PLA ESPECIAL URBANÍSTIC DEL TURÓ DE GARDENY
INFORME DE RESPOSTA A LES AL·LEGACIONS I INFORMES D'ORGANISMES OFICIALS

**Informe de resposta a les al·legacions i informes
d'Organismes Oficials presentats al Pla Especial Urbanístic
del turó de Gardeny
Març de 2013**

V2

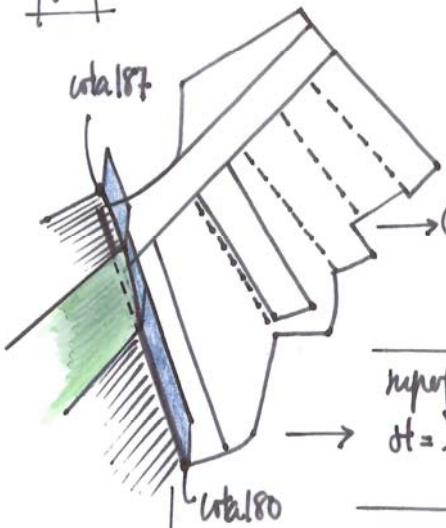
② l'ambició d'algada entre edificacions voluntat de crear l'edifici escala

① Pega singular (crear l'nova façana al costat oest del turó, l' de les més exposades) vista des de la línia del TGV i la Nacional. Edifici ACCÉS/ESCALA

UB

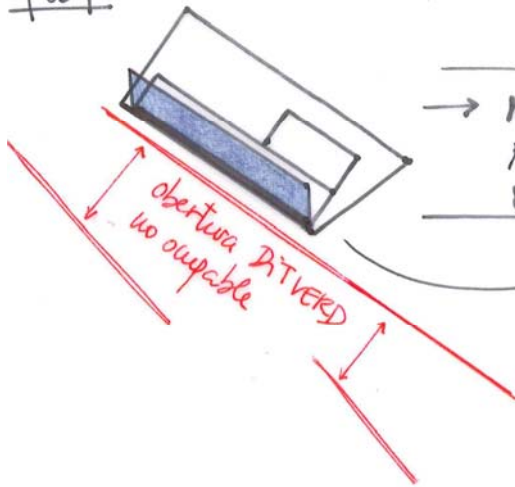
① Limitar l'avançament de l'edifici per no ocupar el dit verd del costat est del turó. Deixant un pas peatonal per davant de l'edifici.

V4

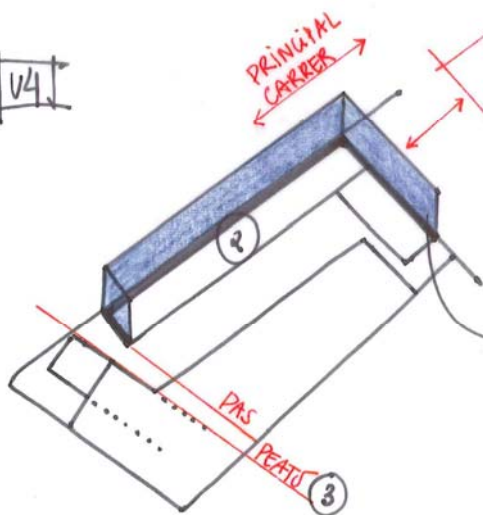
① No adelantar més l'alineació voluntat de crear un límit per no ocupar l'espai lliure que queda al costat est

- ② Alineació sobre el carrer principal, aquella via a prop de la plataforma. Front edificat
- ③ Entar la superfície d'aquest pas peatonal que porta a la plaça d'antenna

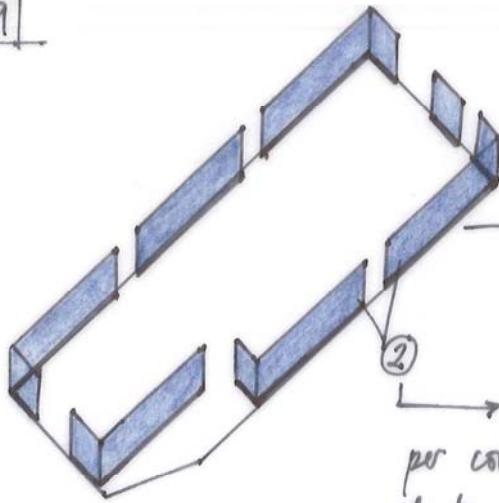
L'antiga amb les 3H operatives i el fruit cente. Es fixen aquestes dues alineacions perquè es vol aconseguir una cuilla edificada que interaccioni els dos caners.

- ① Es marquen les dues alineacions paral·leles, perquè a ambdós costats es vol deixar un pas, el cost peatonal i l'est rodat prohibitius d'adelantar més l'edificació
- ② Es proposa un edifici pont que permeti continuar l'eix longitudinal nord (peatonal) que entrelliga els tres dits veds de la plataforma, així que es proposa 2 alineacions obligatòries únicament en planta baixa

V10

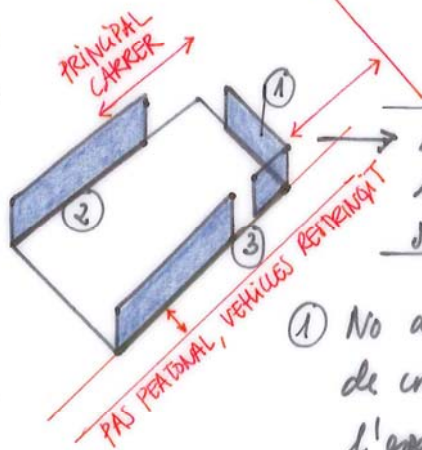
① No adelantar més l'alineació, evitant de crear un front per no ocupar l'espai lliure que queda al costat est

② Alineació sobre el carrer principal, aquella via a l'entrada de la plataforma. Front edifici

③ Alineació obliquetria sobre l'INNOVA, creant d'un pas de trànsit restringit, a peu plan, i sobre tot peatonal

U14

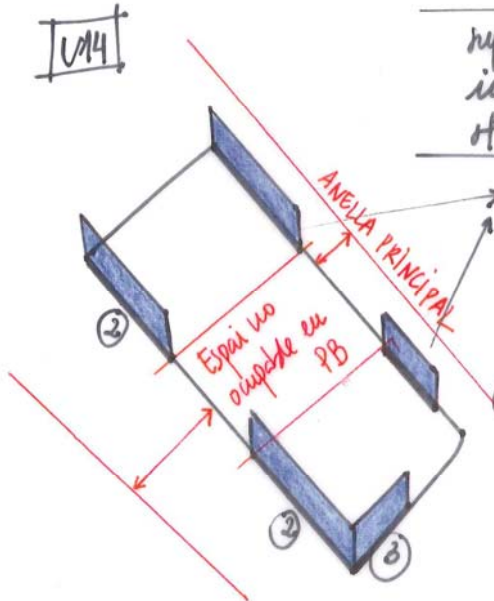
Alineacions sobre l'auella viaria principal de la plataforma. Longitud de façana edificada

V16

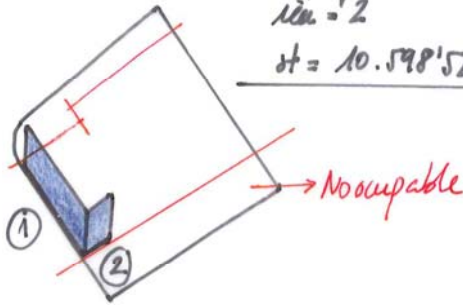
- ① Alineant a nivell principal creant de façana
- ② Espai no ocupable ni en PB, ni en planta pis. Donar continuïtat a l'espai públic generat en el front sud de la part alta del turó

V20

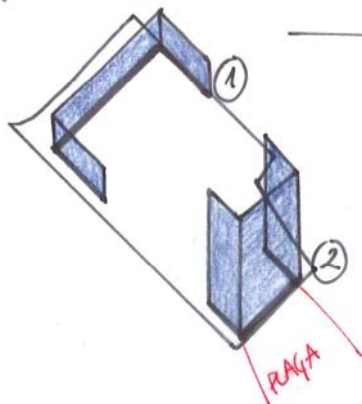
- ① Edifici d'accés dalt de la plataforma. Alineant a nivell principal (aurella)
- ② Creant d'un edifici en alçada per donar a un accés al turó. Alineant a la nova planta penista
